Acuerdo 1927 Por el cual se aprueba la incorporación del cambio en los límites de generación y absorción de potencia reactiva de las unidades Termocandelaria CC 1 y Termocandelaria CC 2

1927

6 Febrero, 2025

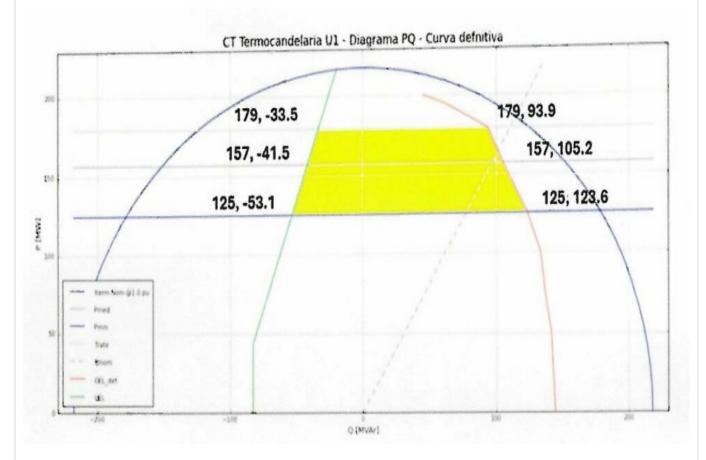
las plantas ei	aria CC 2, en las que se n función de la potencia	activa generada, co	mo se presenta a c	ontinuación:	ı reacti

Unidad	Parámetro para modificar	P Anterior [MW]	Q Anterior [MVAr]	P Nuevo [MW]	Q Nuevo [MVAr]
	Capacidad de Absorción de Reactivos	65	-85	125	-53.1
		120	-66	157	-41.5
		157	-52	179	-33.5
TERMOCANDELARIA CC 1	Capacidad de Generación de Reactivos	65	135	125	123.6
		120	120	157	105.2
		157	105	179	93.9

## TERMOCANDELARIA CC 2

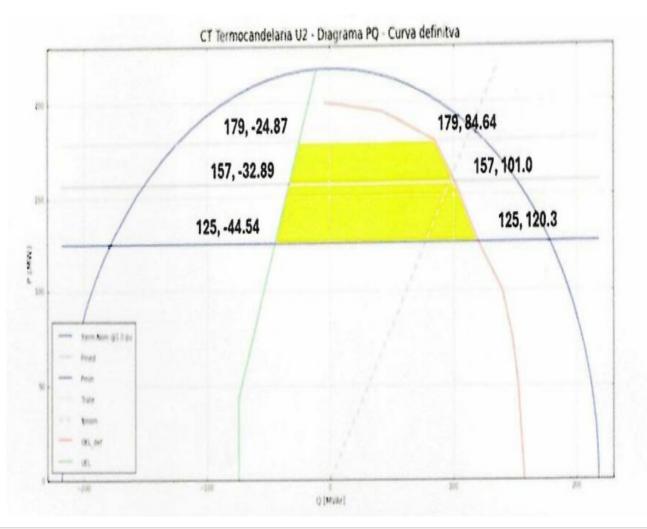
Unidad	Parámetro para modificar	P Anterior [MW]	Q Anterior [MVAr]	P Nuevo [MW]	Q Nuevo [MVAr]
TERMOCANDELARIA CC 2	Capacidad de Absorción de Reactivos	65	-72	125	-44.54
		120	-57	157	-32.89
		157	-37	179	-24.87
	Capacidad de Generación de Reactivos	65	145	125	120.3
		120	126	157	101.0
		157	104	179	84.64
